NOT-RIB-01

Prosjekt: 12780 Otium Tromsø

Emne: Vurdering av brannmotstand til bærekonstruksjon tilhørende seksjoneringsvegg

Figur 1 – Seksjoneringsvegg fra modell

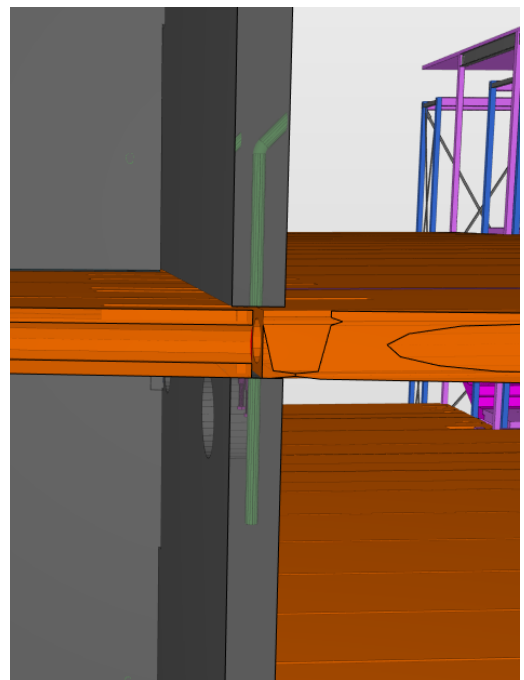
Seksjoneringsveggene danner opplegg for hulldekkelementene på begge sider av vegg (se Figur 1). For at seksjoneringsveggen skal holde seg stabil i hele brannforløpet, er den avhengig av sidestøtte fra dekkelementene. Det er derfor viktig at elementene og det første opplegget for elementene etter seksjoneringsveggen, ikke kollapser før etter 120 min.

Figur 5 - Brannisolasjon har tykkelse lik 20mm, men flenskant er ikke isolert

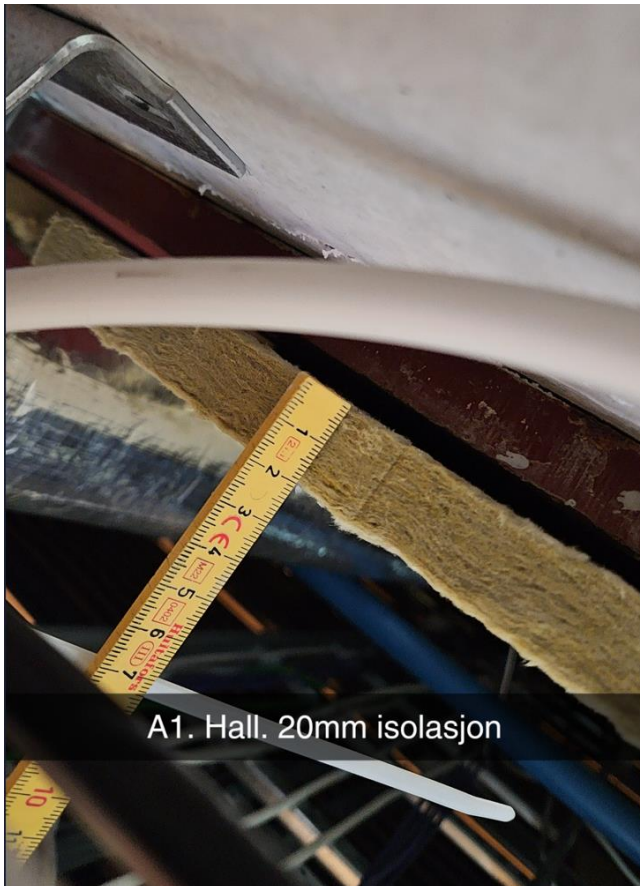
Figur 5 til Figur 16 viser utvalgte bilder av brannisolering av stålet.

Figur 7 – Stålet er uisolert

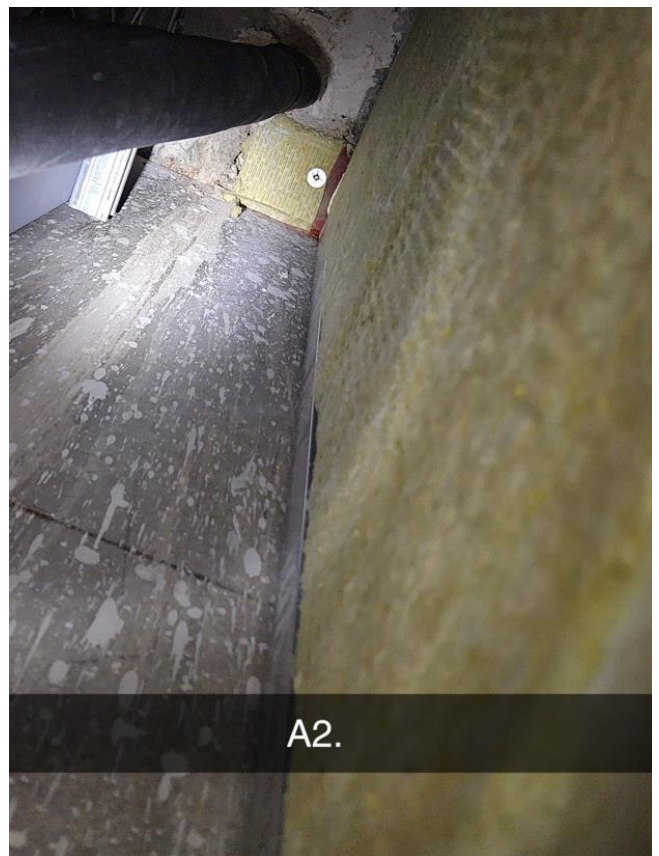
Figur 8 – En glippe av stålet er ikke isolert

Figur 9 – Det er hull i brannisolasjon pga. teknikk, og hullene bør tettes.

Figur 10 – Flenskant mangler brannisolasjon

Figur 13 – Stålsøyle er brannmalt, men ifølge monterings tegningene har stålet en brannmotstand lik R90. Det bør kontrolleres at brannmalingen har brannmotstand lik R120.

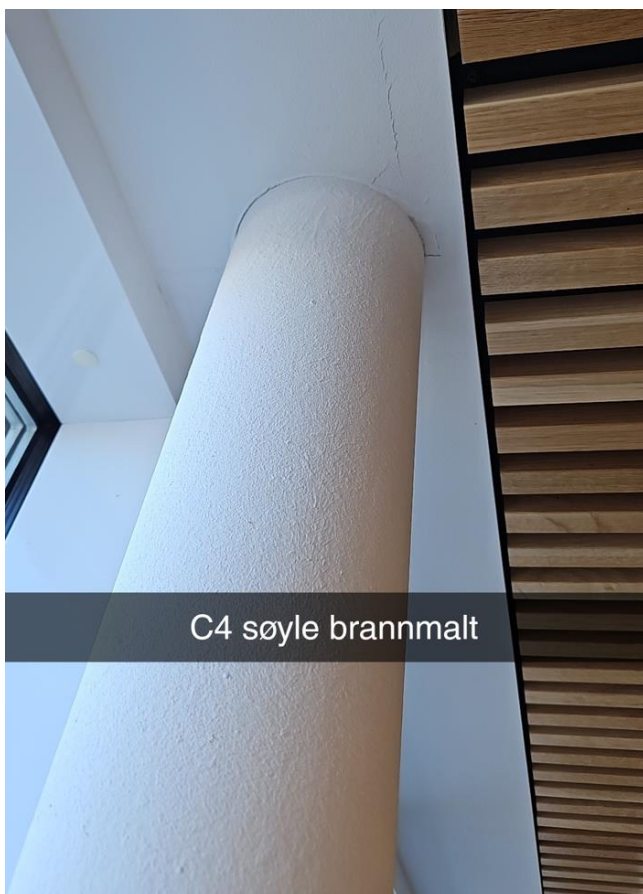
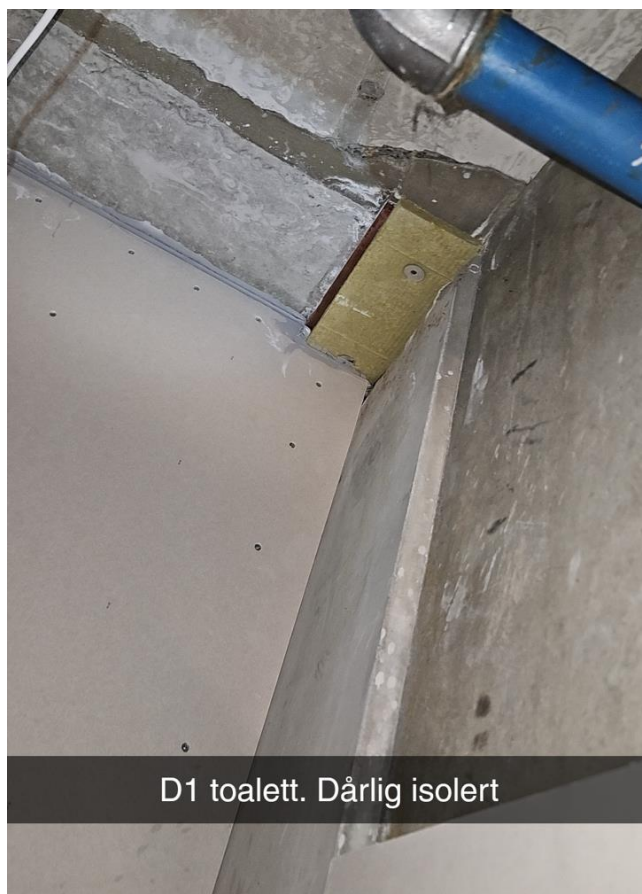
C4 søyle brannmalt

D1 toalett. Dårlig isolert

Figur 14 – Stålet er ikke helt brannisolert

Figur 16 – Det ser som det er utført en kombinasjon av brannmaling og brannisolasjon. Det bør undersøkes om det er godkjent å bruke en kombinasjon av ulike brannbeskyttelser. Bildet viser også at en liten del av stålet ikke er brannbeskyttet.

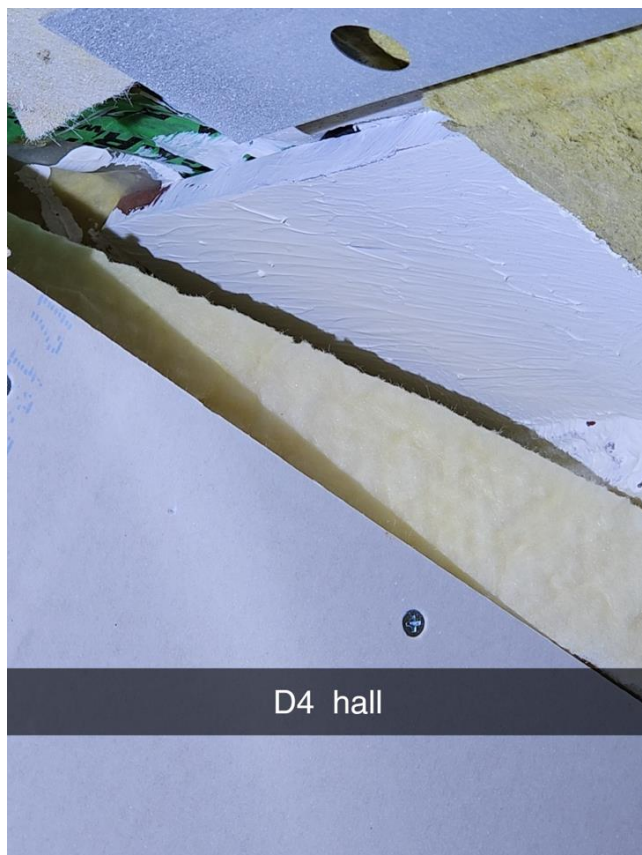
D4 hall

Siden det er så stor variasjon på utførelsen av brannisoleringen, vil vi anbefale at alle de aktuelle stålbjelkene og stålsøylene i forbindelse med seksjoneringsveggene, kontrolleres og evt. utbedres. Utbedring og sluttresultat bør dokumenteres og kontrolleres.
